ESTUDIO DE IMPACTO AMBIENTAL

“CLAYTON STATION”

RESPUESTA A LA CARTA

DEIA-DEEIA-AC-0144-1410-2024.

Figura No. 1.

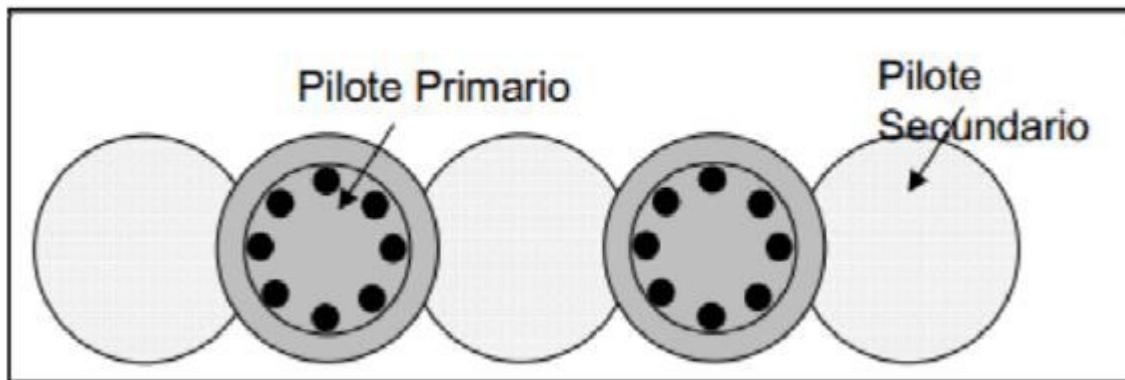
El promotor del proyecto en la descripción presentada no establece como se llevarán a cabo las excavaciones del nivel subterráneo a construir (Manual, mecanizado, uso de material explosivo).

En caso de emplear material explosivo, se deberán indicar los posibles impactos y riesgos generados por dicha actividad, así como las medidas de mitigación, prevención y contingencia a implementar.

El promotor hará las excavaciones de forma mecanizada, no se prevé la utilización de explosivos, ya que no se ha detectado roca (de acuerdo a los sondeos reportados) que sea necesario remover. La excavación para ubicar el nivel de sótano para los estacionamientos corresponderá a la construcción de una pantalla en el área colindante o cercana al Parque Nacional Camino de cruces y en el área de colindancia con el área verde o de protección de la Quebrada Barrios principalmente, lo que evitará derrumbes o deslizamientos. En principio, al no contar todavía con el estudio de impacto ambiental aprobado no se ha avanzado en propuestas de metodologías y formas de hacer las

excavaciones, en el área del sótano; sin embargo, una forma de poder hacerla es por *construcción de pantalla de pilotes secantes*, lo cual consiste en la construcción con una pilotera sobre orugas se procederá a construir una pantalla en todo el perímetro del lote constituida por pilotes vaciados en sitio secantes entre sí. Los pilotes se dimensionarán de acuerdo a los requerimientos y su espaciamiento igualmente se dará en función de los análisis correspondientes, con una distancia de centro a centro.

La pantalla se constituye de un pilote estructural reforzado con armadura de acero alternado con un pilote de concreto de baja resistencia.

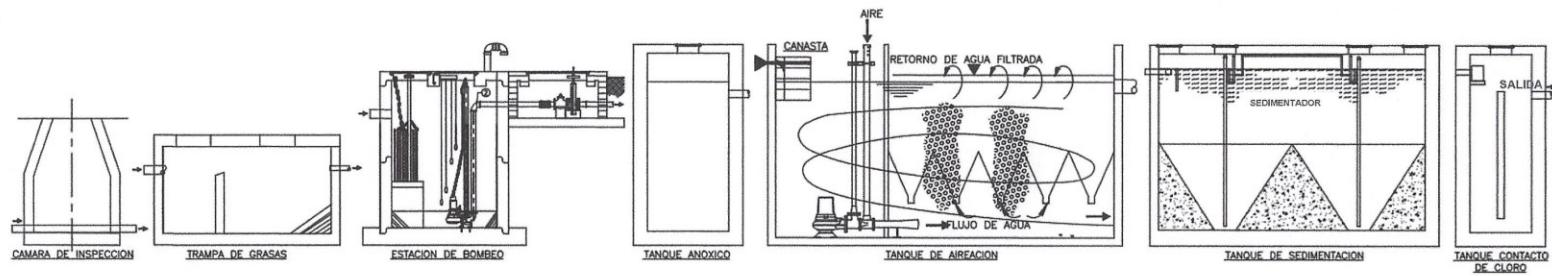
- a. Presentar información relacionada con el funcionamiento del sistema de cosecha de agua que se contempla y la colocación de paneles solares que considera implementar en el proyecto.

R/. La cosecha de agua, se refiere a la recolección de agua de lluvia de los techos y su almacenaje en un tanque, de manera tal que se pueda utilizar para riego de áreas verdes, limpiezas externas, etc., sin la necesidad de utilizar agua potable. El promotor no tiene ningún diseño en la actualidad

En cuanto a la utilización de paneles solares, se analiza utilizar los mismos para iluminación de áreas externas, principalmente de forma nocturna. Los paneles se colocarían en el techo.

FLUJOGRAMA DE FUNCIONAMIENTO DE LA PTAR

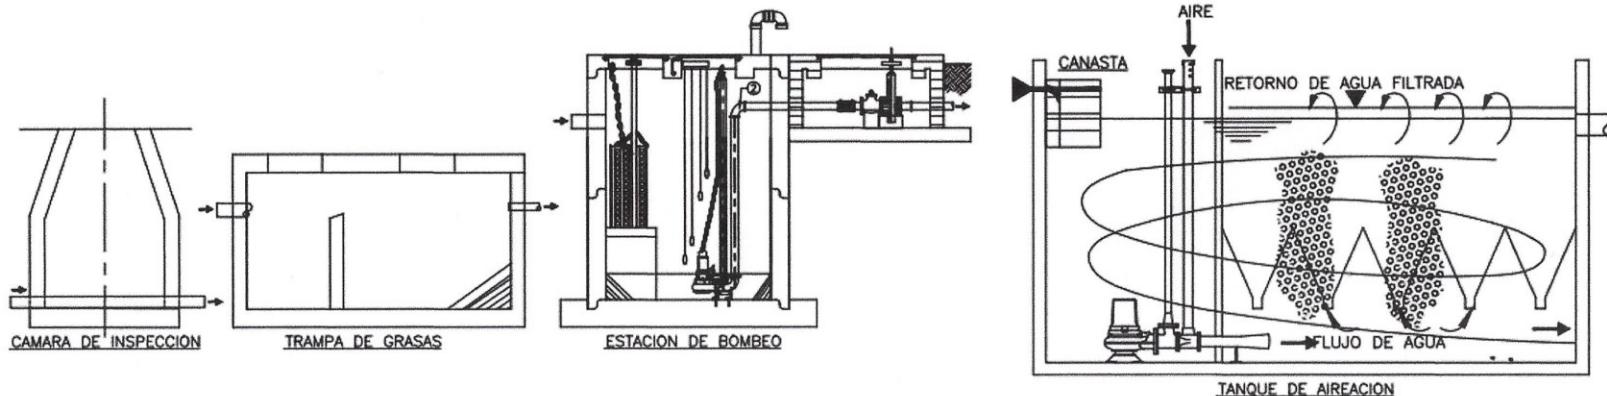
- a. Presentar :flujograma legible del sistema de tratamiento de aguas residuales.

R/. Se presenta el flujograma, considerando que este era parte de una propuesta de sistema de tratamiento, el mismo mostraba básicamente el funcionamiento del sistema.

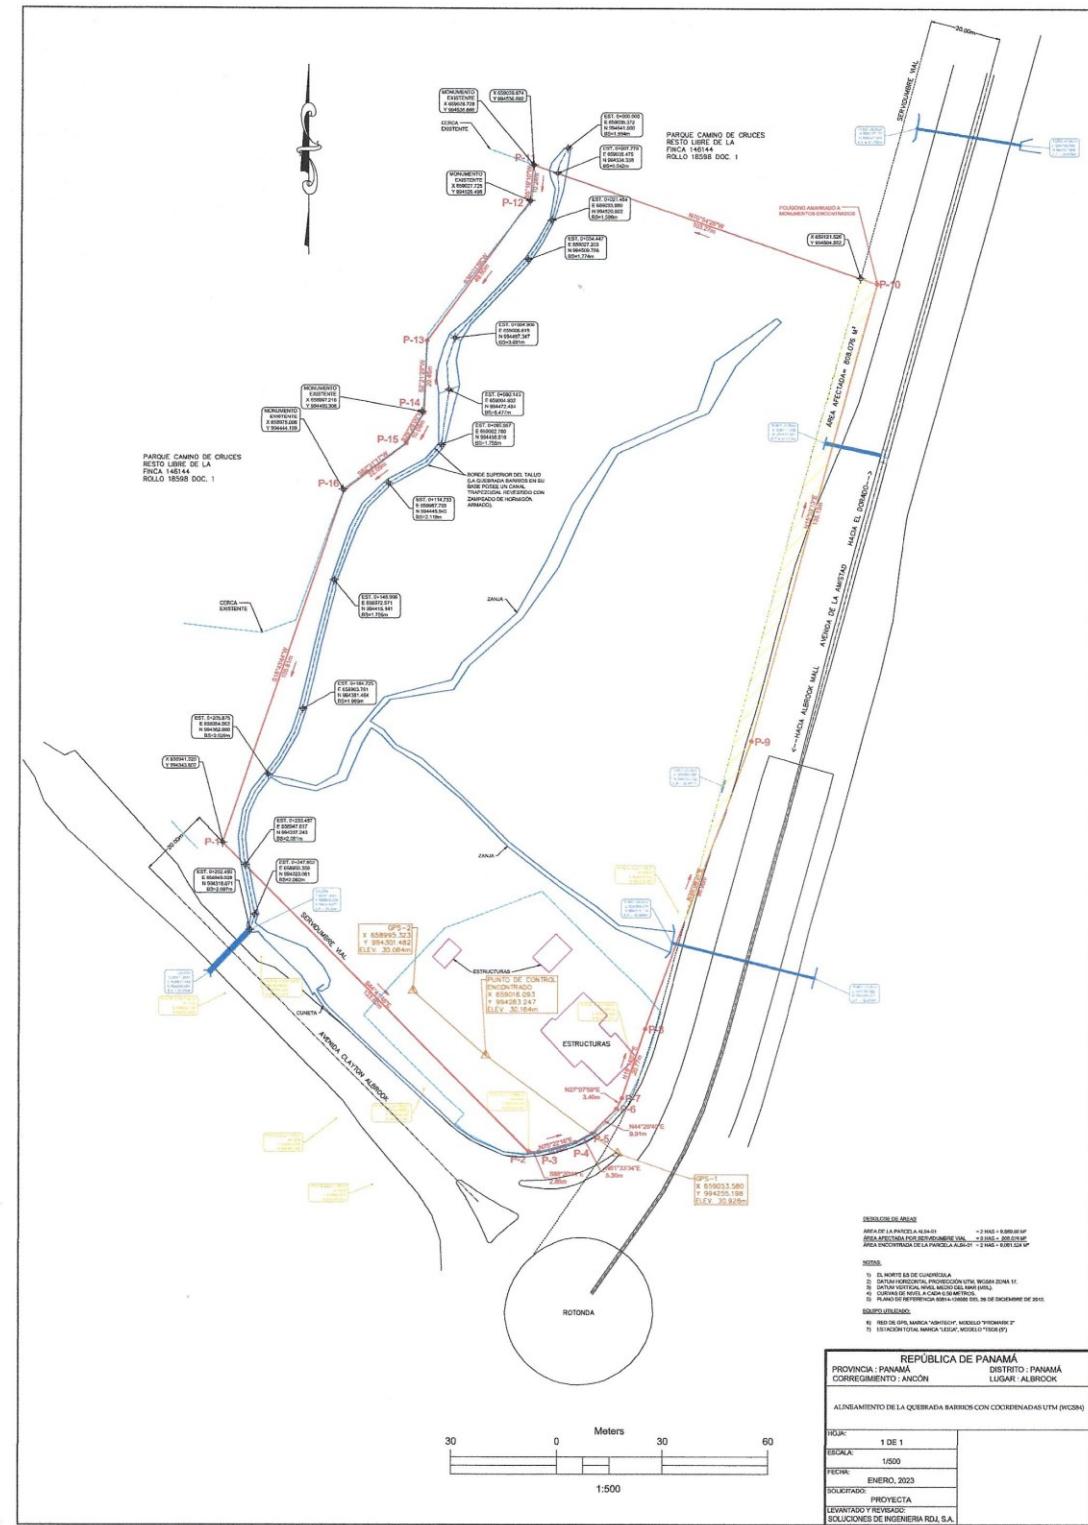
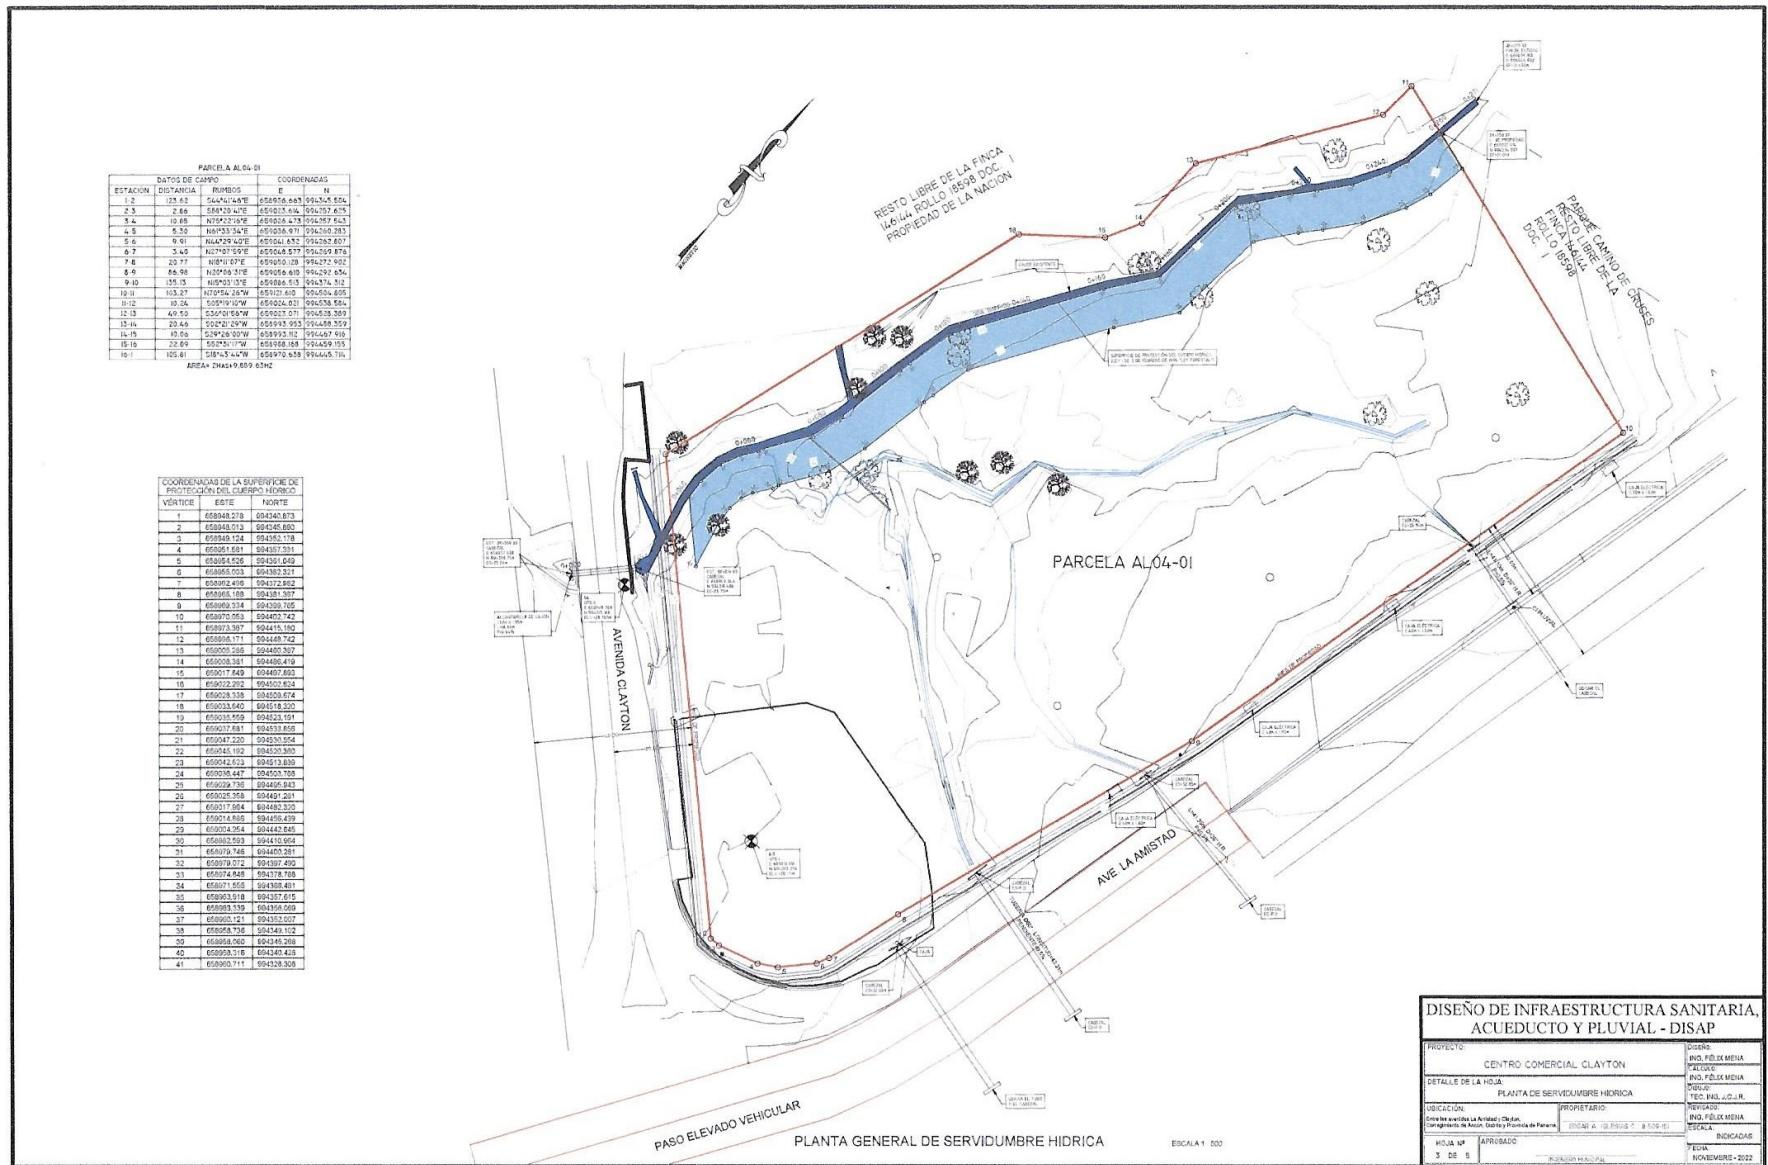
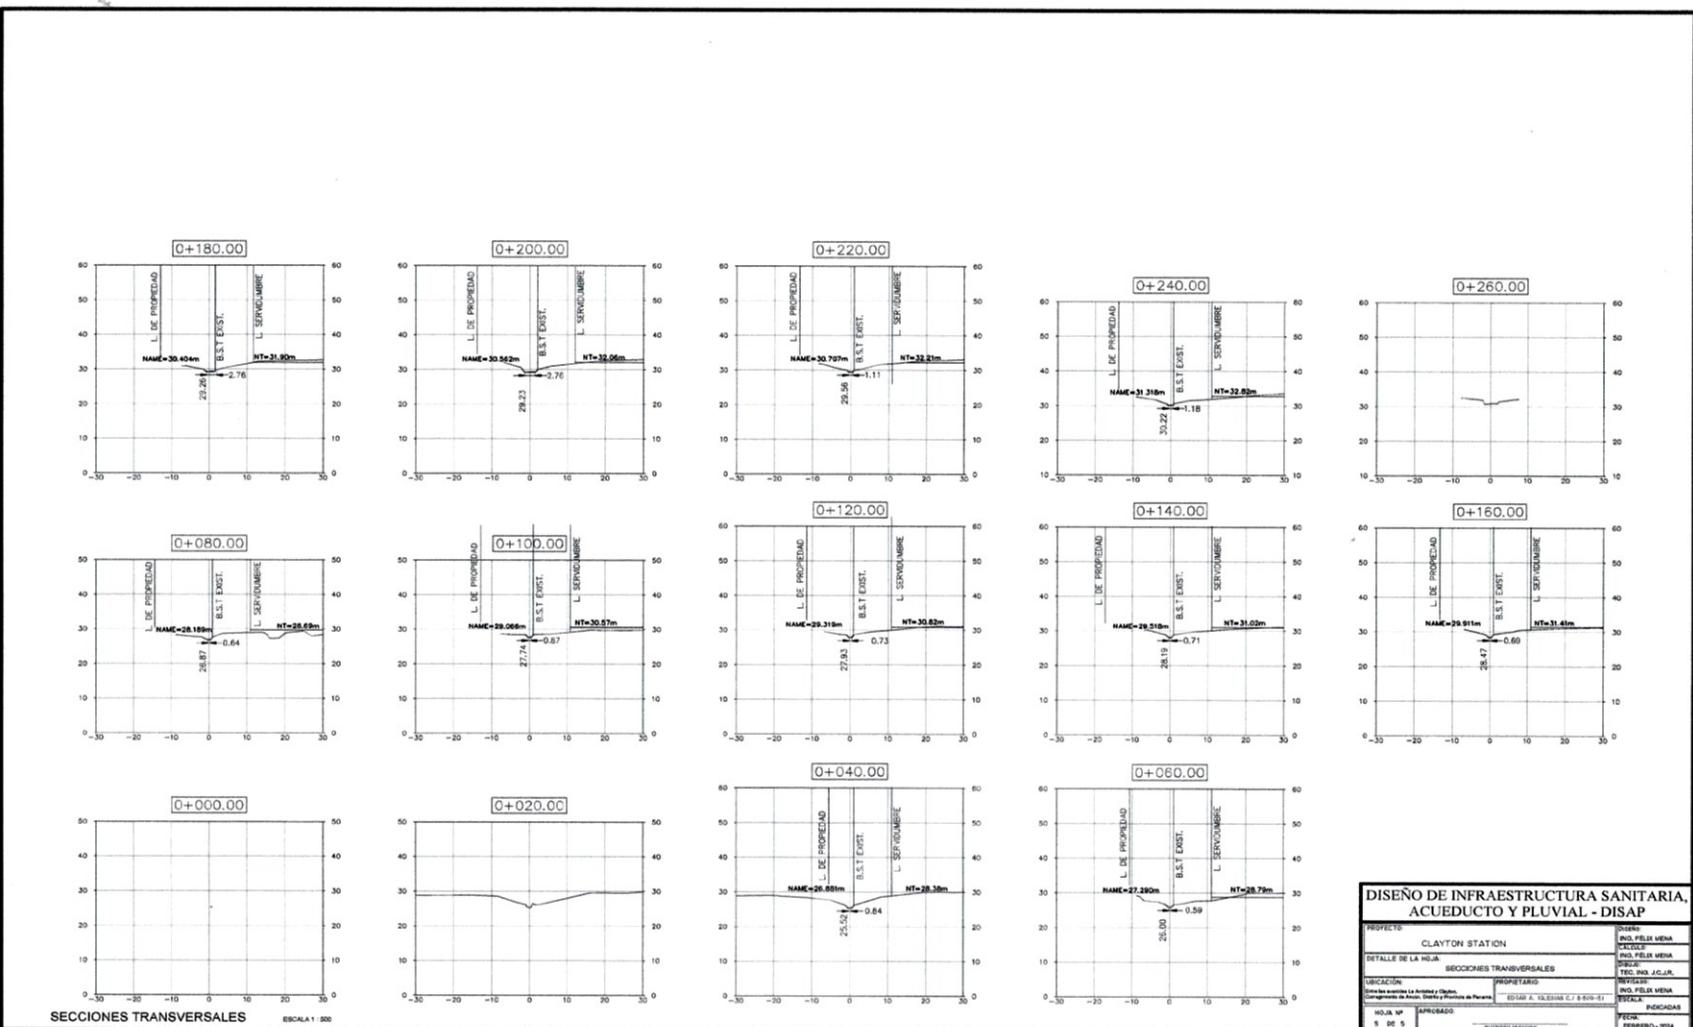
- a. Presentar coordenadas (impresas y en Excel) del alineamiento de los cuerpos hídricos.
- b. Presentar diseño esquemático donde se demarque la superficie de protección de los cuerpos hídricos existentes en el área del proyecto, indicando el ancho y longitud de la sección del cauce de estos.

- b. El diseño esquemático se adjunta considerando que independientemente que la quebrada Barrios en su área de servidumbre del margen derecho, colinda con el área de impacto directo del proyecto y a que el margen izquierdo del mismo cuerpo hídrico mantiene parte de su servidumbre, siendo parte de la finca, saliendo inclusive de la misma, el promotor no utilizará el área de servidumbre/protección hídrica, para el desarrollo de ninguna de las actividades durante la fase de ejecución del proyecto.

Las longitud de la quebrada Barrios dentro del polígono es de 252.490 metros.

En cuanto al ancho del cuerpo hídrico se adjunta igualmente la hoja de las secciones transversales, del cauce de la quebrada Barrios.
